福島第一原子力発電所

特定原子力施設に係る実施計画の変更認可申請

(5 ・ 6 号機滞留水の浄化方法及び直接散水運用の追加)

に係る審査について

図1 浄化ユニット異常時の核種の浄化イメージ

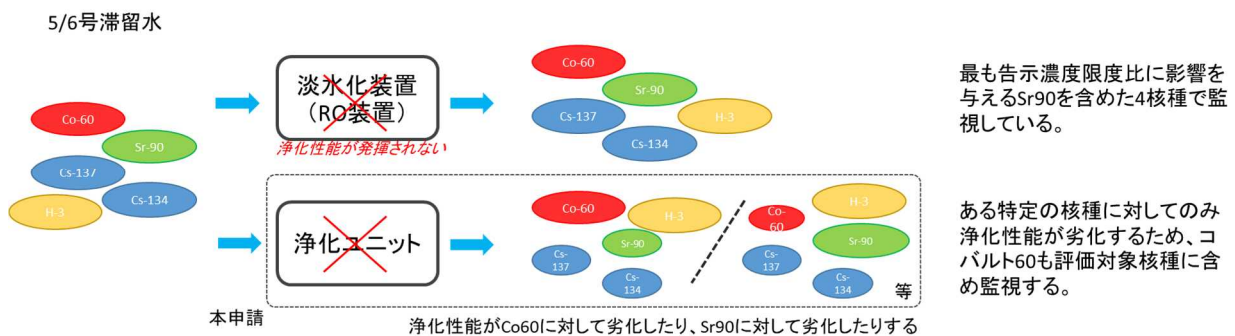
- ・5・6号機建屋滞留水の詳細核種分析（サブドレンの評価対象である41核種を対象）の結果、検出された核種はセシウム134、137、ストロンチウム90、トリチウム（以下、主要4核種という）及びコバルト60であったこと。
- ・評価対象核種は、既認可の運用方法である淡水化装置を介しての散水では主要4核種としているが、浄化ユニットは異常時ではある特定の核種に対してのみ浄化性能が劣化するため、浄化ユニットのみを介しての運用方法での評価対象核種はコバルト60も含めること。（図1参照）
- ・よって、評価対象核種は主要4核種及びコバルト60とすること。

図 2 5・6号滞留水浄化ユニット直接散水実施時の敷地境界線量評価

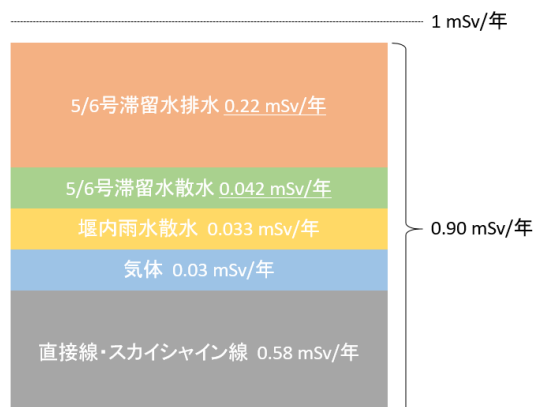
- ・排水線量については、散水する処理済水が直接海に排出（流出）された場合を仮定しても現在の0.22 mSv/年から変更せず、評価対象核種とする主要4核種の告示濃度限度比の和0.21及びコバルト60のND値（1Bq/L未満）に相当する告示濃度限度比0.005を合算しても0.22 mSv/年以下となるように散水基準を設定していること。
- ・散水線量については、上記により設定された散水基準により散水した場合に、地面に沈着した放射性物質からの線（セシウム134、137、コバルト60）に起因する実効線量及びトリチウムを吸入摂取した場合の実効線量を評価した結果、最大0.042 mSv/年となること。

- ・敷地境界における影響としては、排水線量 0.22 mSv/年、散水線量 0.042 mSv/年となることから、他の影響も加えると 0.90 mSv/年となること。(図 2 参照)
